# 湿分離加熱器加熱蒸気室ドレン抜き栓からの漏えいに伴う対策実施結果

### 加熱蒸気室 ドレン抜き栓仕様

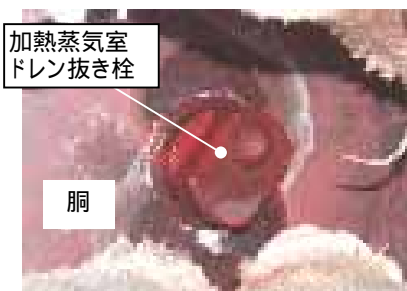
加熱蒸気室ドレン抜き栓から水が滴下 (5秒に1滴)
